***Document de réponse à l'avis MRAE de Corse sur
le projet de centrale photovoltaïque au sol avec
stockage sur la commune d'Aléria (Haute-Corse)***

Avis MRAE n° 2020-PC6

FEVRIER 2021

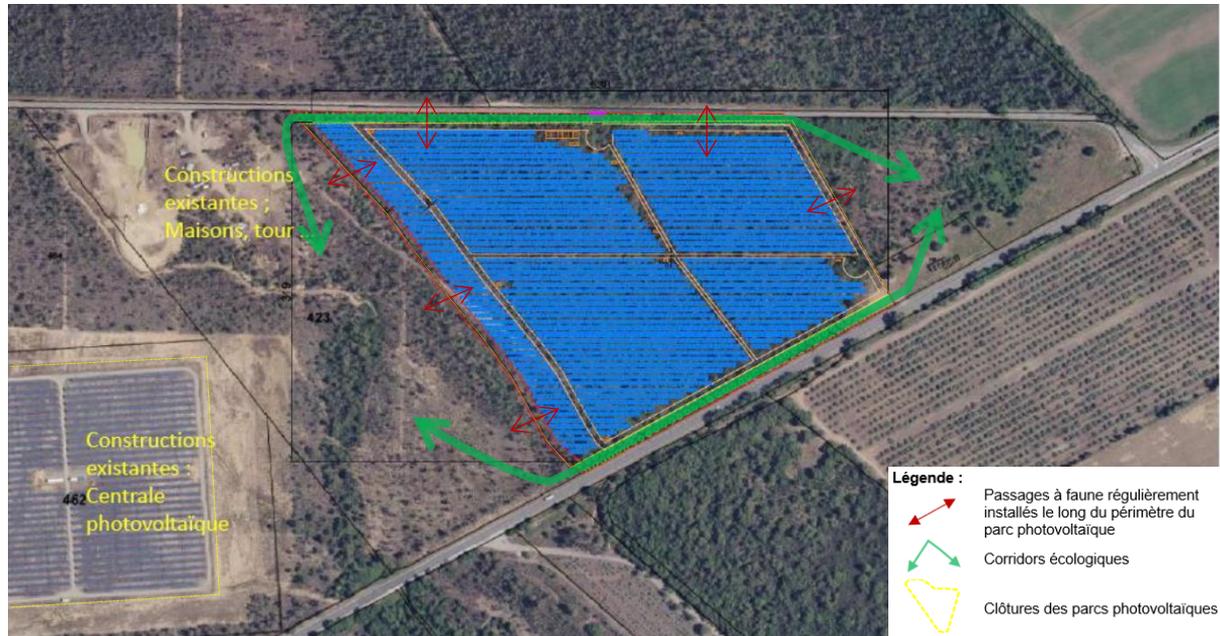
La MRAE recommande de compléter l'étude d'impact et de prendre en compte la présence d'autres parcs à proximité, afin de s'assurer que la mesure de réduction MR-4 est suffisante pour assurer la bonne circulation des espèces.

La mesure « MR-4 Choix d'une clôture ceinturant le site perméable à la faune et maintien de corridors écologiques (bande naturelle de 10 m de largeur) au nord et au sud du parc photovoltaïque » permettant la transparence biologique du site d'implantation du projet consiste à :

- **préservé 2 corridors écologiques favorables à la faune et la flore au nord et au sud du parc photovoltaïque**
- **installer des passages à faune régulièrement sur l'ensemble du périmètre du parc photovoltaïque**

Précisions, la centrale photovoltaïque existante à l'ouest et le projet de Générale du Solaire sont séparés par une zone naturelle de plus de 200 m qui constitue un corridor écologique.

La carte ci-dessous représente :

- Les corridors écologiques
- Les passages à faune permettant aux espèces de circuler
- Les clôtures des deux centrales photovoltaïques qui préservent une bande naturelle entre elles et qui constitue un corridor écologique
